改善箇所説明図

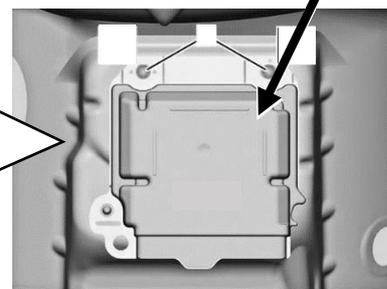
不具合発生箇所

エアバッグを制御する SRS コントロールユニットのプログラムが不適切なため、助手席エアバッグオフのインジケータが点灯しないことがある。そのため、助手席側エアバッグが作動しない条件下において、乗員が助手席エアバッグの非作動状態を認識できず、最悪の場合、衝突時にエアバッグが作動しないことにより、乗員に過度の傷害を与えるおそれがある。

全車両、SRS コントロールユニットの制御プログラムを書き換える。

識別： 車台番号の付近に黄色ペイントを塗布する
